Item: 0001 - Construção de 01 (uma) escola de 02 (duas) salas e demais dependências no Povoado Borralho, município de Chapadinhã - Quantidade: 1 Serviço - Valor Referência: 443.663,64

ORDEN DE SERVIÇOS – CONTRATO Nº 163/2023
REGIME DIFERENCIADO DE CONTRATAÇÃO Nº 011/2023

JUSTIFICATIVA TÉCNICA PARA REPROGRAMAÇÃO

Imagem 02. Projeto arquitetônico reprogramado com área construída de 138,91m²; planta baixa com as devidas alterações e dimensionamento.

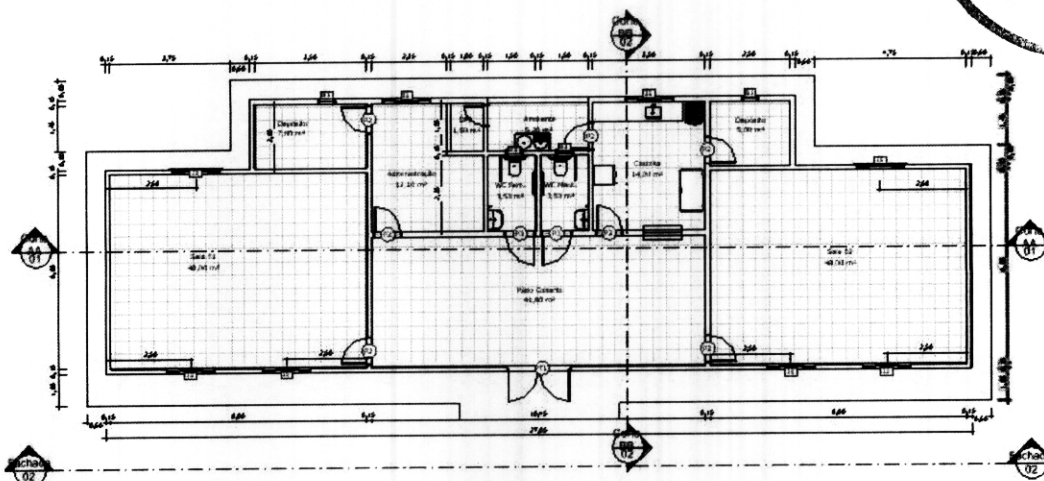
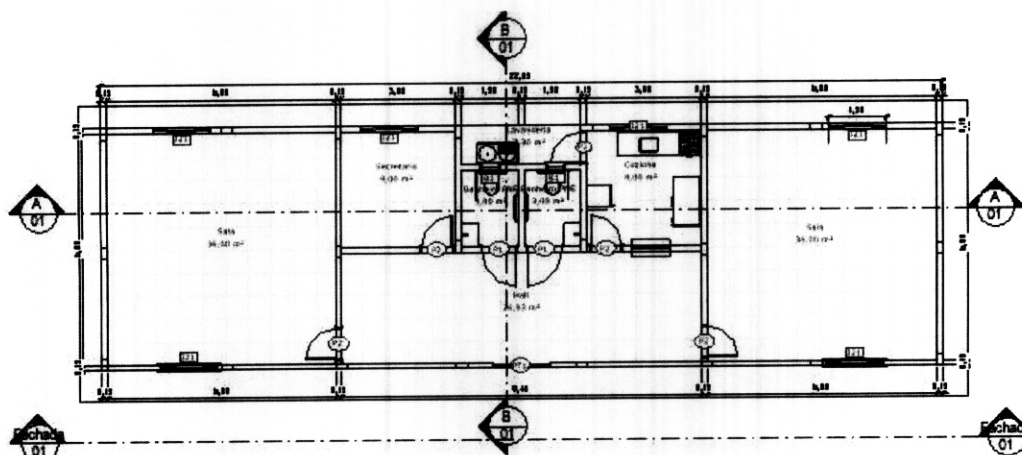
O referido processo se justificou na solicitação via ofício da **SECRETARIA DE EDUCAÇÃO (SEMED)** havendo a necessidade de alteração no projeto arquitetônico gerando uma reprogramação da obra; onde a referida área construída era determinado no projeto licitado uma área de 207,07m² no valor estimado de R\$: 442.663,64 (QUATROCENTOS E QUARENTA E DOIS MIL E SEISCENTOS E SESENTA E TRÊS REAIS E SESENTA E QUATRO CENTAVOS); devido às alterações solicitadas houve uma diminuição da área construída; ficando com área de 138,91m² no valor estimado de R\$: 323.706,04 (TREZENTOS E VINTE E TRÊS MIL E SETECENTOS E SEIS REAIS E QUATRO CENTAVOS), como mostra na imagem do projeto 01 e 02 abaixo.

Imagem 01. Projeto arquitetônico com área construída de 207,07m², contrato N° 152/2023; Planta baixa da escola de 02 salas e demais dependência, situado no Povoado Borrvalho.
